令04原機（科保）049
令和4年5月20日

核燃料物質使用変更許可申請書の一部補正について

核燃料物質の使用の変更の許可申請書新旧対照表
（J R R－３）
（申請書本文）

核燃料物質使用変更許可申請書新旧対照表
（廃棄物安全試験施設）
（申請書本文）

変更前	変更後	備考
<p>単位：mm</p> <p>第4-4図 バックエンド技術開発建家1階平面図</p>	<p>単位：mm</p> <p>第4-4図 バックエンド技術開発建家1階平面図</p>	<p>備考</p> <p>☁️：放射能測定器の撤去に伴う記載の削除</p>

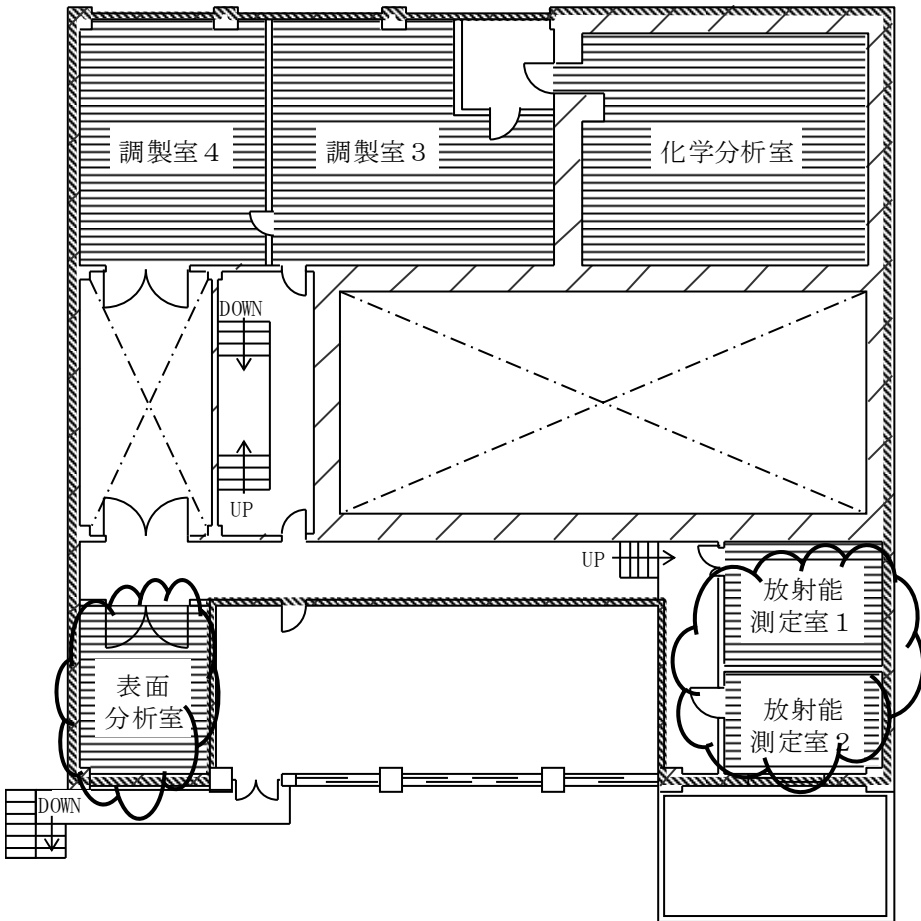
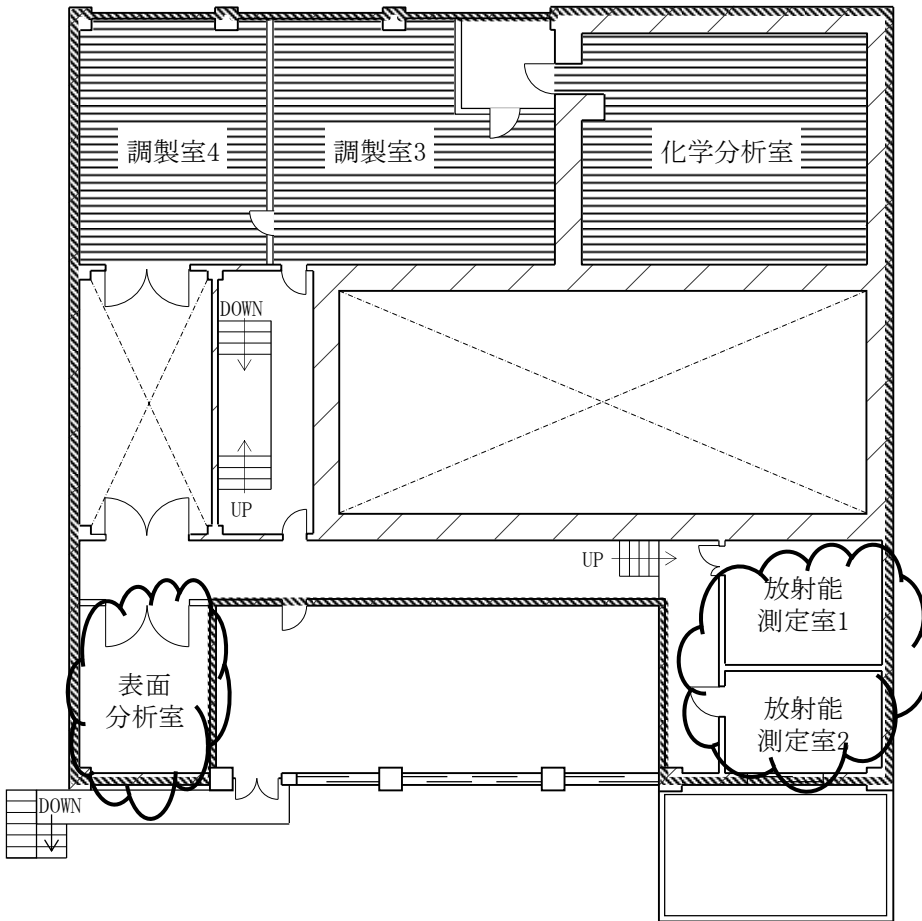
- ⑦「7-4 使用施設の設備のうち使用を終了し、維持管理する設備」において、フードに関する記載を追加する。
- ⑧「第 4-4 図 バックエンド技術開発建家 1 階平面図」において、放射能測定器に関する記載を削除する。
- ⑨「第 4-4-1 図 使用、貯蔵、廃棄の場所（1 階）」において、放射能測定室 3、放射能測定室 4 の使用施設からの削除に伴う凡例の変更を行う。
- ⑩「第 4-5 図 バックエンド技術開発建家 2 階平面図」において、放射能測定器、質量分析装置、表面分析装置(1)、表面分析装置(2)に関する記載を削除する。
- ⑪「第 4-5-1 図 使用、貯蔵、廃棄の場所（1 階）」において、放射能測定室 1、放射能測定室 2、表面分析室の使用施設からの削除に伴う凡例の変更を行う。
- ⑫「第 9-2 図 排気系統図」において、化学分析室における飛散防止囲いの記載を削除し、放射能測定室 1、放射能測定室 2、放射能測定室 3、放射能測定室 4、表面分析室の使用施設からの削除に伴う凡例の変更を行う。

図 1 各装置の外観写真

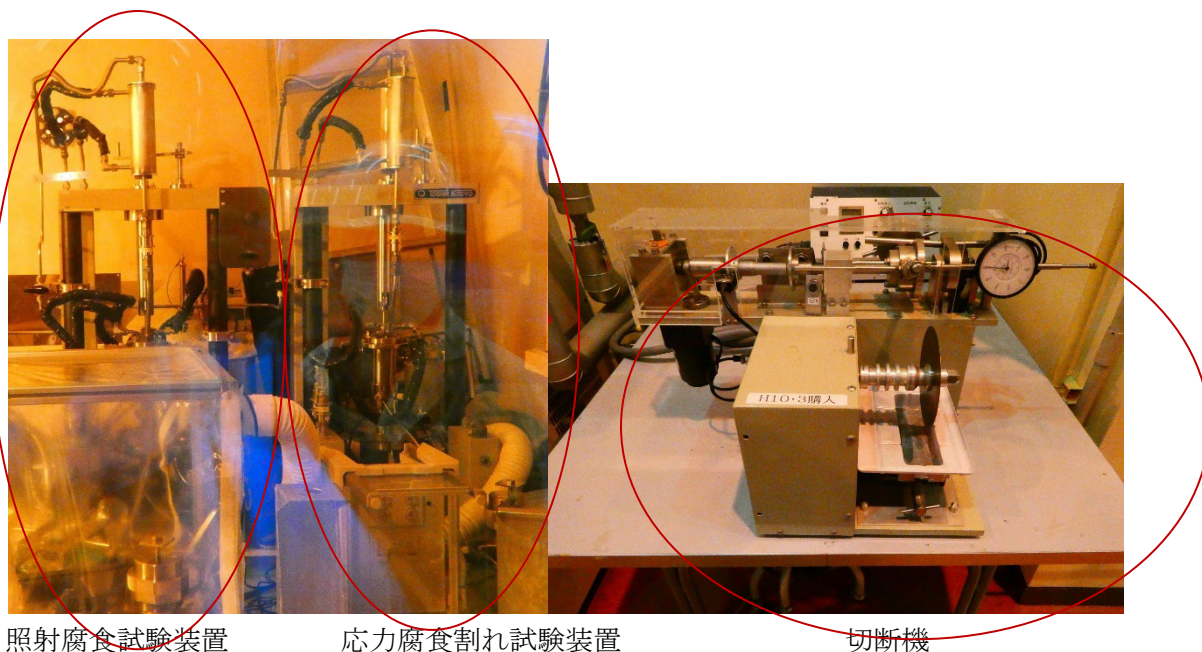
平成 13 年に No.3 セルに設置した切断機、照射腐食試験装置及び応力腐食割れ試験装置について試験が終了したため、今後の試験計画から装置の解体撤去を行う。

図 1 に装置の外観写真を示す。
